**CCR-VIA -- COMITATO DI COORDINAMENTO REGIONALE PER LA
VALUTAZIONE D'IMPATTO AMBIENTALE**

Giudizio n° 2970 del 15/11/2018

Oggetto Ampliamento cava di ghiaia esistente - esame integrazioni a seguito di giudizio 2956/2018

Comune dell'intervento SAN PIO DELLE CAMERE **Località** Piano S. Silvestro

Fig. 7 – Fasi di lavorazione (da Tav. 4 allegata allo SPA)

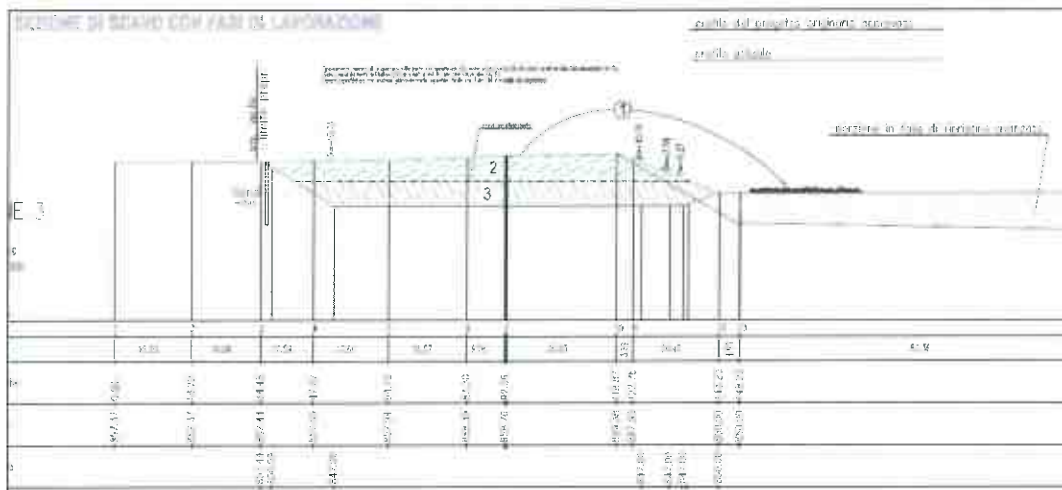
- 1) Come già richiesto con giudizio n. 2956/18, è necessario che il programma di escavazione preveda la contestuale ricomposizione ambientale, tenuto conto anche dello stato di fatto della cava autorizzata;

- 2) l'attività estrattiva deve essere suddivisa in lotti successivi di coltivazione e ricomposizione ambientale con intervalli di tempo fissati nel progetto;

1. Spostamento terreno di scoperta sulla parte già ripristinata del vecchio progetto;
2. Scavo metà banco (altezza 4-5 m) da ovest a est in fasi successive (A1, A2, A3, B1, B2, B3)

3. Scavo seconda metà del banco da ovest a est in due fasi successive (A4, A5, A6, B4, A5, B6). Con l'avanzamento delle fasi di scavo A4, A5, da ovest verso est si procederà contemporaneamente a riempire con MPS il banco appena scavato in modo da aver ritombato metà banco alla fine dei lavori di estrazione;
4. Riporto/riprofilatura con materia-prima seconda, ripristino finale con l'uso del materiale di scopertura.
